TRANS/WP.29/2002/37
10 April 2002

Всемирный форум для согласования правил в области
транспортных средств (WP.29)

ПРЕДЛОЖЕНИЕ ПО ПРОЕКТУ ПОПРАВКОВ СЕРИИ 04 К ПРАВИЛАМ № 49

(Загрязняющие вещества, выделяемые двигателями с воспламенением от сжатия,
двигателями, работающими на природном газе, и двигателями с принудительным
зажиганием, работающими на СНГ)

II. ОФИЦИАЛЬНОЕ УТВЕРЖДЕНИЕ "II" (строка B1)
(См. пункт 4.6.3 настоящих Правил)

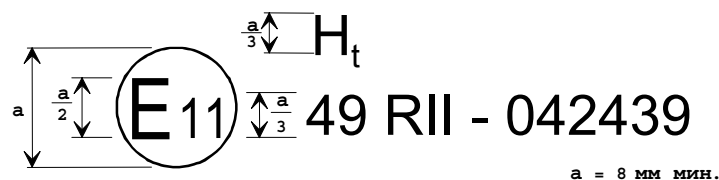
Образец С

Двигатели, утвержденные на соответствие предельным значениям выбросов в строке B1 и работающие на дизельном топливе или на сжиженном нефтяном газе (СНГ).

Образец D

Двигатели, утвержденные на соответствие предельным значениям выбросов в строке B1 и работающие на природном газе (ПГ). Цифры после отличительного номера страны обозначают ассортимент топлива, определенный в соответствии с пунктом 4.6.3.1 настоящих Правил.

III. ОФИЦИАЛЬНОЕ УТВЕРЖДЕНИЕ "III" (строка В2)
(См. пункт 4.6.3 настоящих Правил)

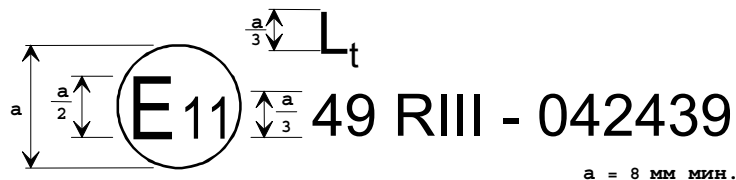
Образец Е

Двигатели, утвержденные на соответствие с предельным значением выбросов в строке В2 и работающие на дизельном топливе или на сжиженном нефтяном газе (СНГ).

Образец F

Двигатели, утвержденные на соответствие предельным значениям выбросов в строке В2 и работающие на природном газе (ПГ). Цифры после отличительного номера страны обозначают ассортимент топлива, определенный в соответствии с пунктом 4.6.3.1 настоящих Правил.
